LINKCITY / BOUYGUES IMMOBILIER

Construction de logements et local d'activité (îlot 5B3a) au sein de la ZAC Littorale à Marseille (13)

Réponse à l'avis de l'Autorité Environnementale

Mémoire en réponse à l'avis de l'Autorité Environnementale sur l'Evaluation environnementale

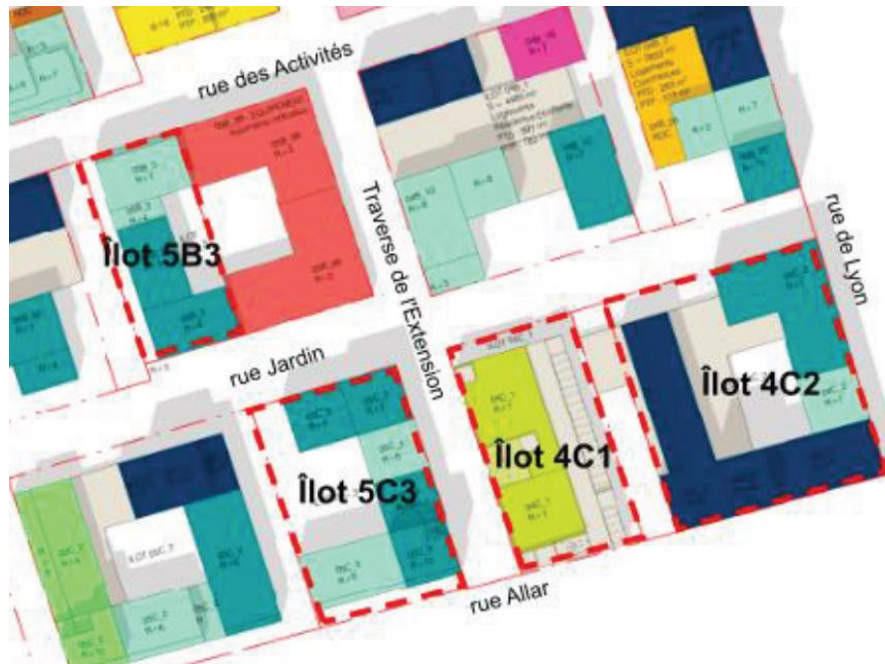
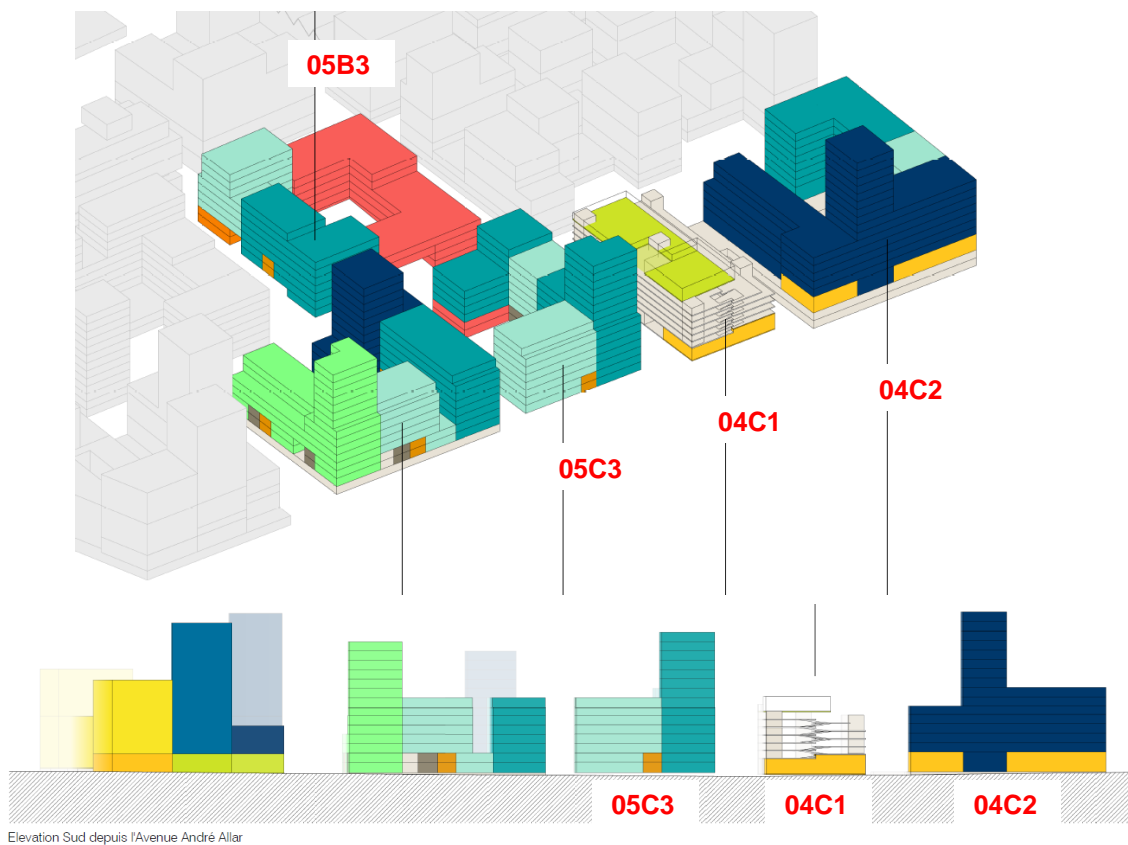
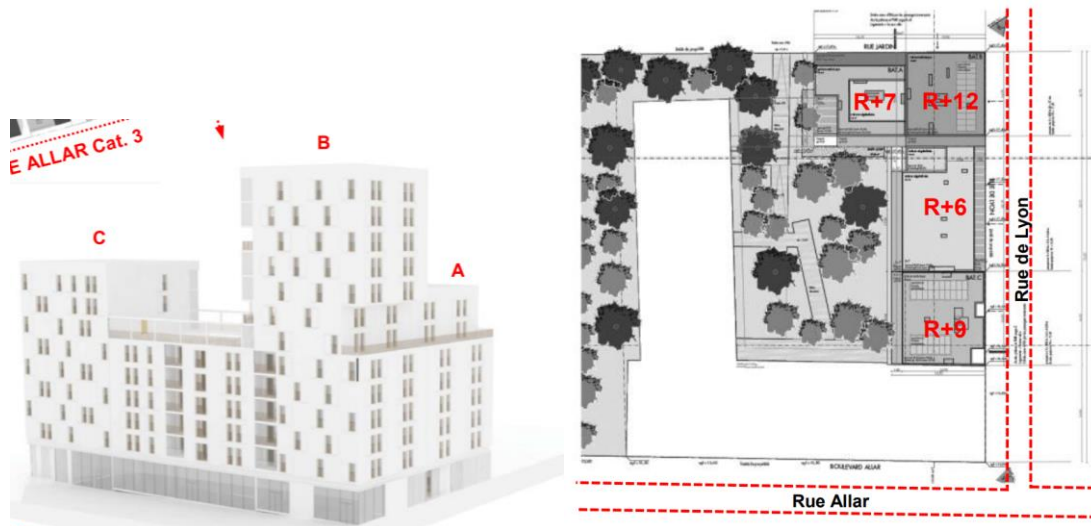
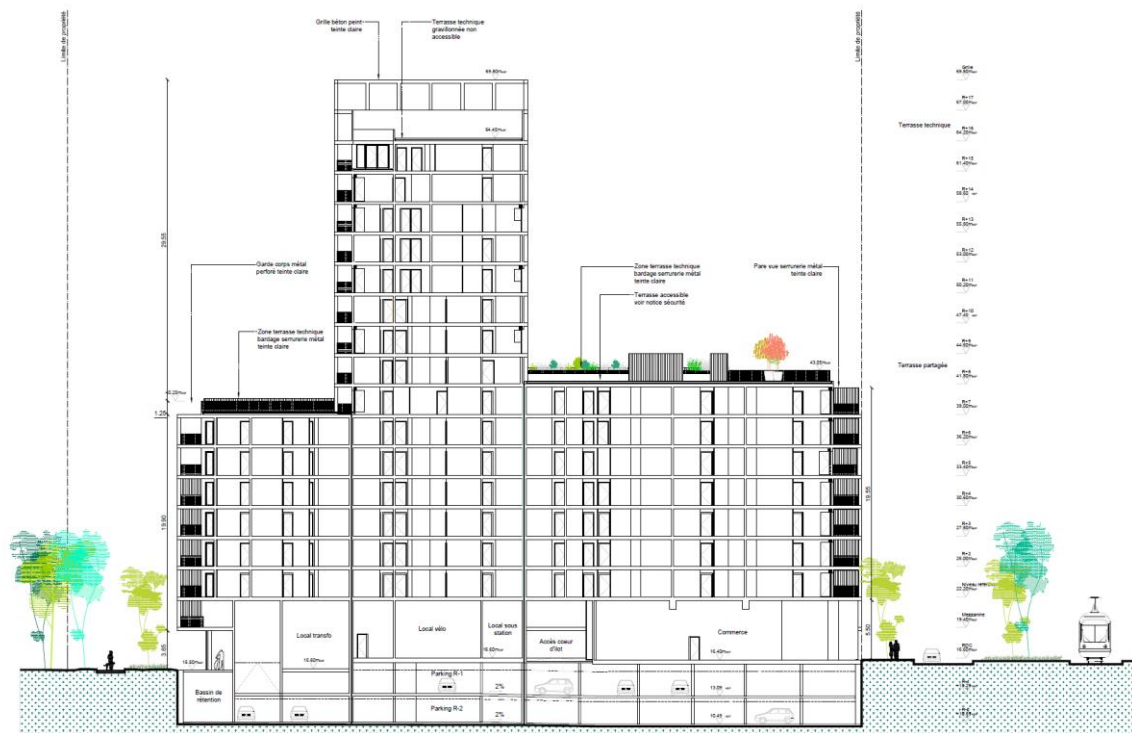
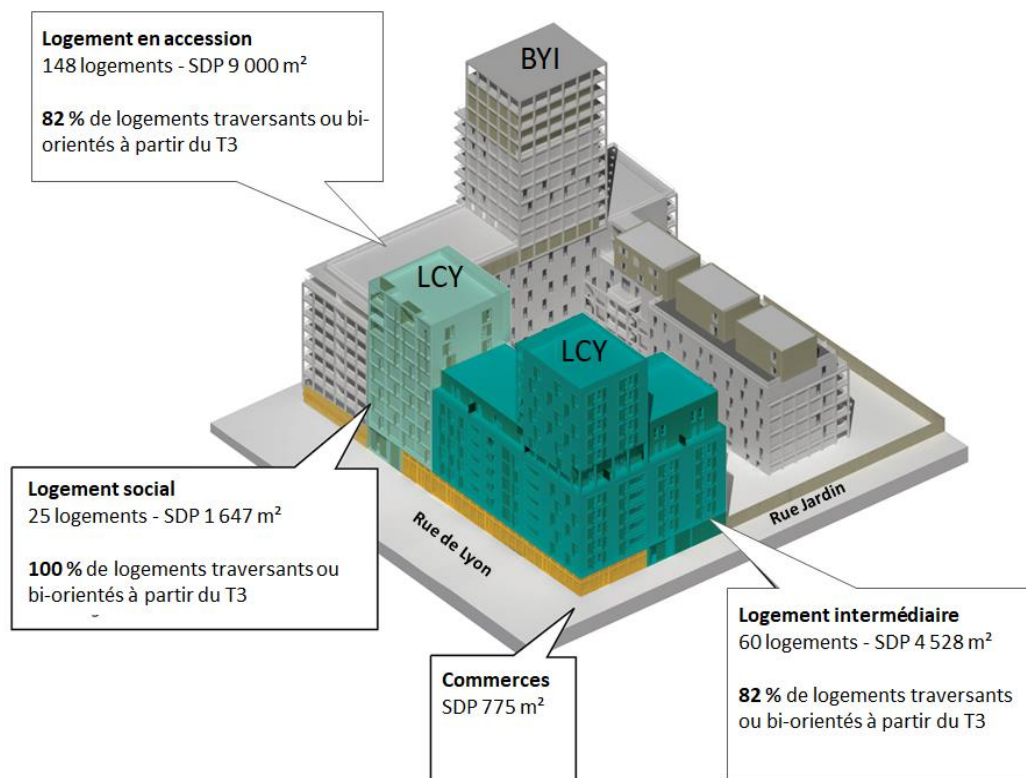
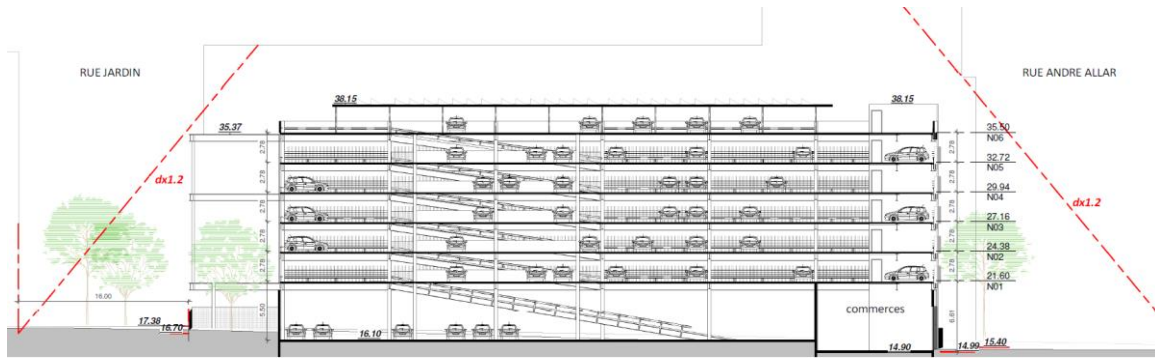
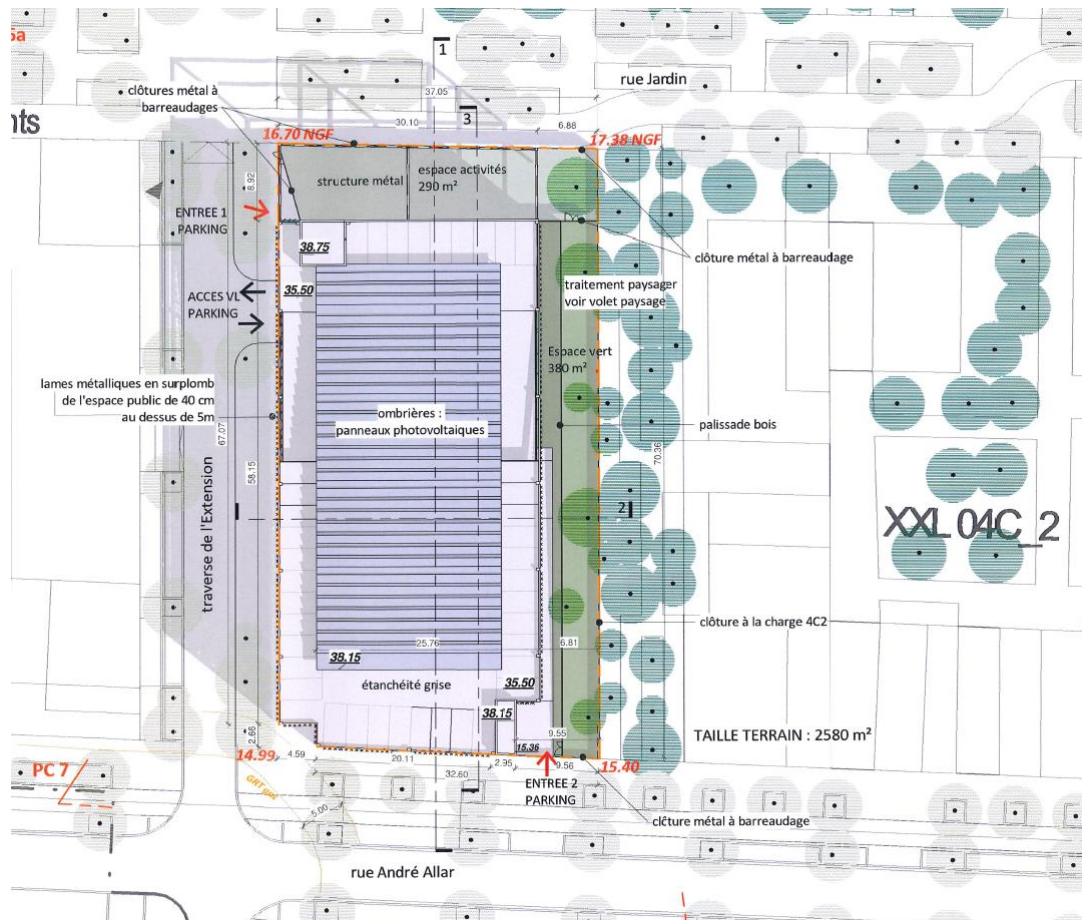
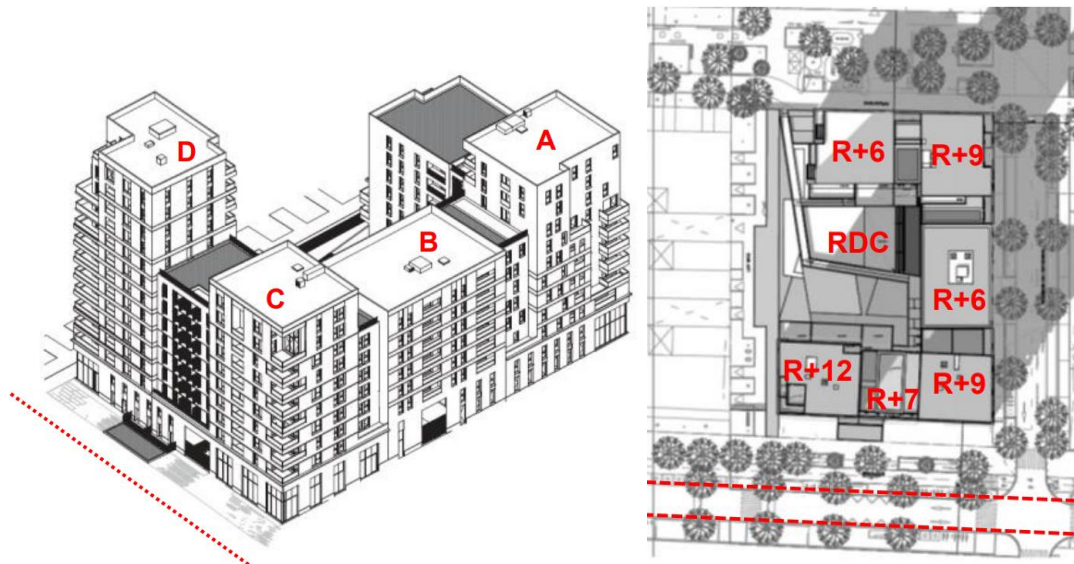
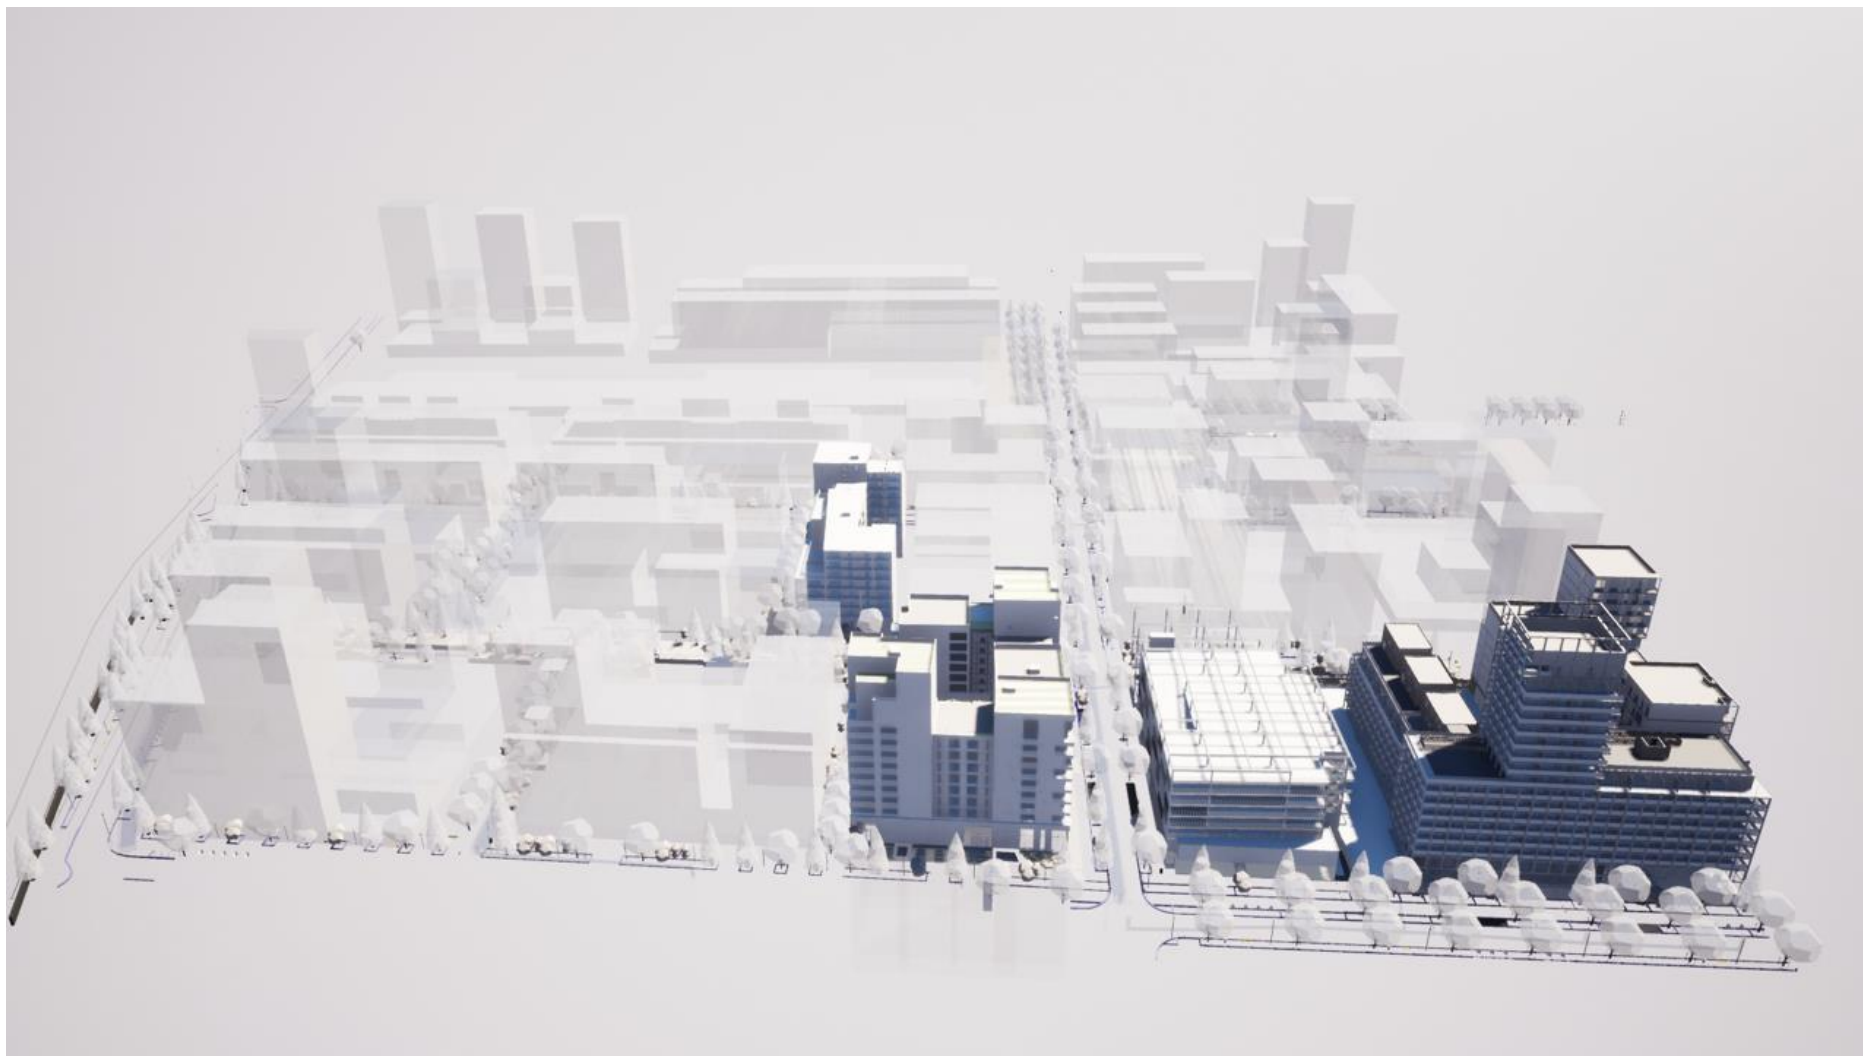
Le dossier ne précise pas les hauteurs de chacun des bâtiments, et les vues présentées rendent difficile pour le lecteur la bonne appréhension du projet, et son empreinte paysagère.

La MRAe recommande de compléter la description du projet avec des indications précises quant à la hauteur des immeubles, et de présenter des vues en trois dimensions permettant au lecteur de comprendre l'articulation du projet avec les secteurs environnants.

Les informations suivantes sont apportées à la MRAe au sujet des bâtiments prévus sur les 4 îlots, afin de faciliter la bonne appréhension du projet, et son empreinte paysagère.

La conception des îlots s'intègre dans celle de la ZAC Littorale, et donc les hauteurs ont été travaillées dans un souci de cohérence urbaine et d'insertion paysagère.

Les éléments graphiques suivants viennent compléter ces informations.
